Bescheid

über die Änderung der
allgemeinen Bauartgenehmigung
vom 24. Januar 2019

Z-19.21-2321

Bauart zum Verschließen von Elektroinstallationsöffnungen in feuerwiderstandsfähigen Bauteilen

Anlage Ä1

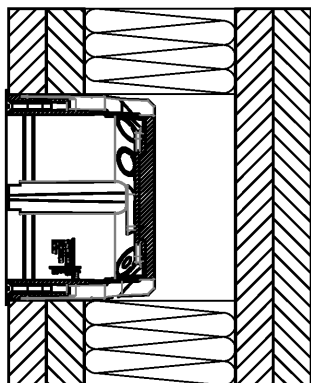
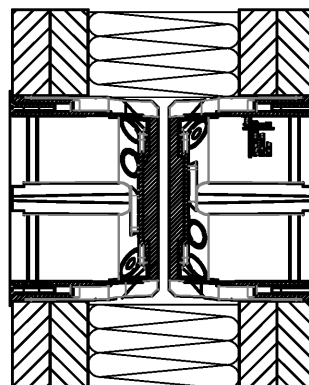
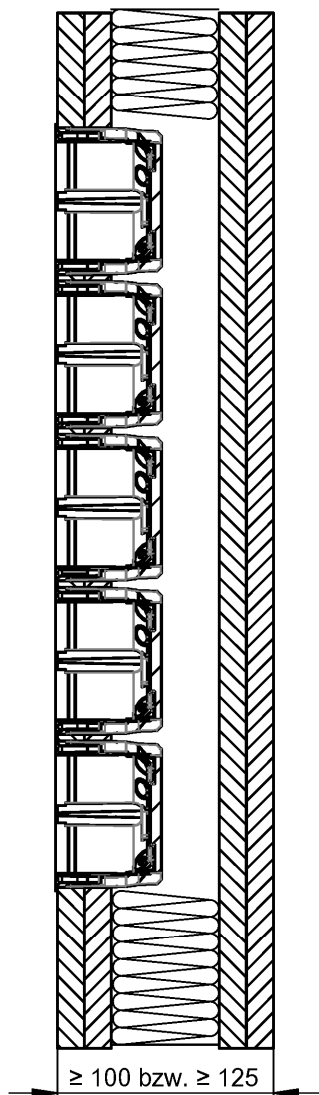
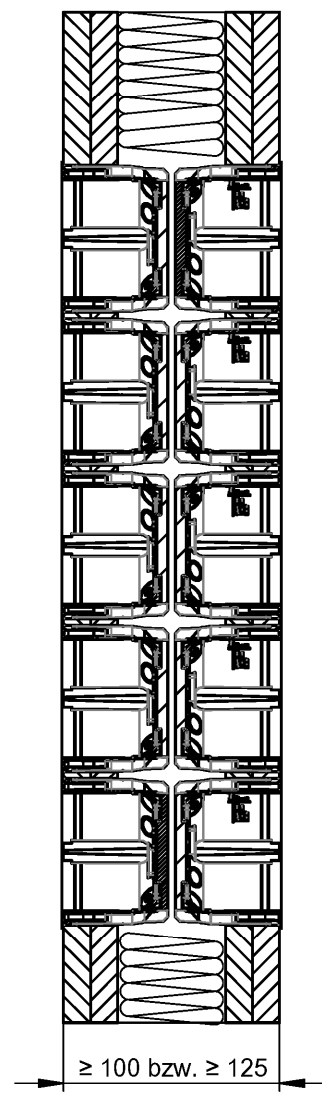
- 1 Abschnitt 2.1.3, siebenter Spiegelstrich, erhält folgende Fassung:
 - einzeln oder in sog. Mehrfachkombinationen – d. h. jeweils maximal fünf Produkte neben- oder übereinander angeordnet -, jedoch mehrfach nur bei Ausführung mit einem Elektroinstallationsgerät (Schalter, Steckdose usw.), s. Anlage Ä1

- 2 Die Anlage 9 der allgemeinen Bauartgenehmigung wird ersetzt durch die Anlage Ä1.
